Dotyczy: postępowania o udzielenie zamówienia publicznego na **budowę boiska wielofunkcyjnego z funkcją lodowiska sezonowego wraz z konieczną infrastrukturą przy Zespole Szkół nr 2 w Rypinie**

PYTANIA WYKONAWCY I WYJAŚNIENIE TREŚCI SWZ NR 3

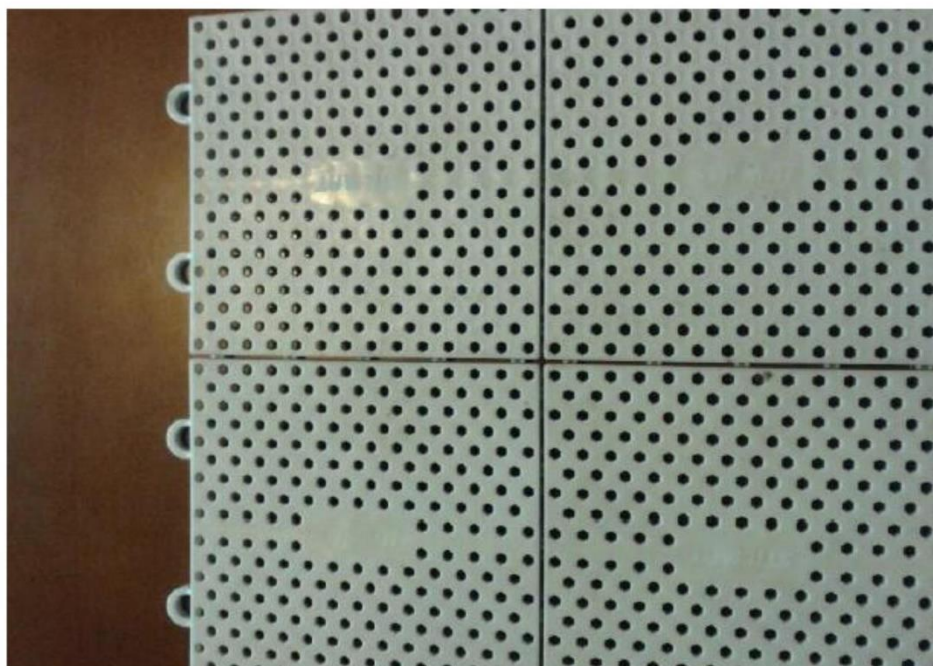
Powyższe zapisy i zdjęcie wskazują jednoznacznie na jeden wzór otworów w płytach polipropylenowych. Pragnę zaznaczyć, iż różni producenci mają różne wzory ażuru lub inaczej mówiąc różne kształty i rozmieszczenie otworów na płytach. Zapisy i zdjęcie powyżej wskazują na konkretny wzór, a co za tym idzie na konkretny produkt co znacząco ogranicza konkurencję.

Ponadto powyższe zapisy pozostają w sprzeczności, gdyż słowo ażurowy/ ażur, cytując za Słownikiem Języka Polskiego, to „wzór tworzony przez układ otworów”. Zgodnie z tą definicją nawierzchnia ze zdjęcia załączonego przez zamawiającego jest ażurowa, co więcej wymaganie z przetargu „... płyta modularna o pełnej gładkiej powierzchni wykonanej z polipropylenu z otworami punktowymi...” również zgodnie z definicją słowa ażur, jest ażurowa.

W związku z powyższym, prosimy o dopuszczenie nawierzchni polipropylenowej o powierzchni i układzie otworów jak na zdjęciu poniżej.

Pragniemy dodać, iż kształt i układ otworów w powierzchni płyt modułowych nie ma absolutnie żadnego znaczenia dla jej właściwości użytkowych czy parametrów sportowych. Ma natomiast znaczenie dla wodoprzepuszczalności nawierzchni. Nawierzchnia ze zdjęcia z SWZ ma mniej mniejszych otworów niż proponowana przez nas, zatem jej wodoprzepuszczalność będzie mniejsza. Mając na uwadze iż boisko jest na zewnątrz, wodoprzepuszczalność powinna być jak najwyższa. Wnosimy zatem o dopuszczenie produktu jak na zdjęciu powyżej, który posiada wszystkie inne cechy zgodne z wymaganiami zamawiającego, więc może zostać uznany za produkt równoważny.
